島根原子力発電所第2号機 審査資料	
資料番号	NS2-添3-002-07改02(比)
提出年月日	2022年6月20日

先行審査プラントの記載との比較表

(VI-3-2-7 重大事故等クラス2容器の強度計算方法)

中国電力株式会社

図 3-10

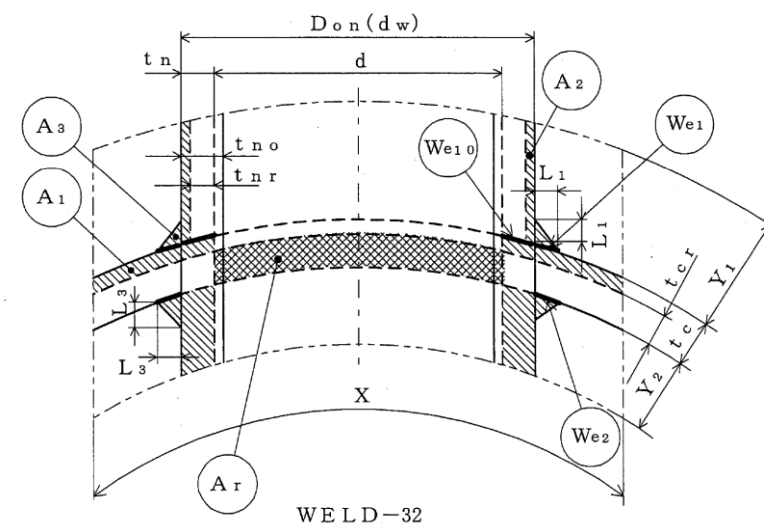
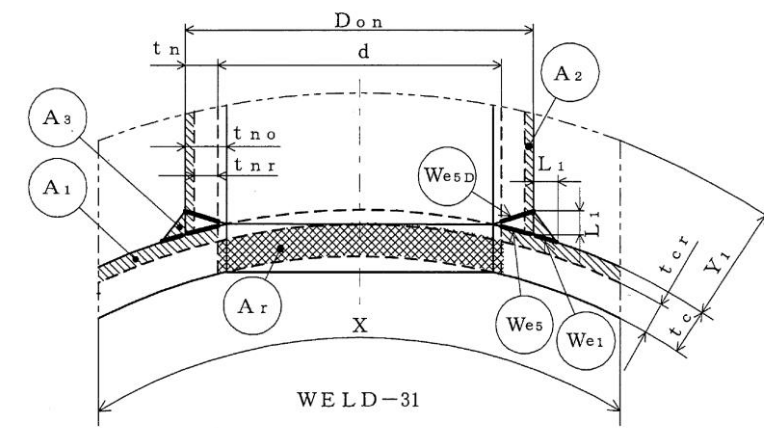
・設備の相違
 【東海第二】
 島根 2号機では当該
 溶接形状は用いていな
 い
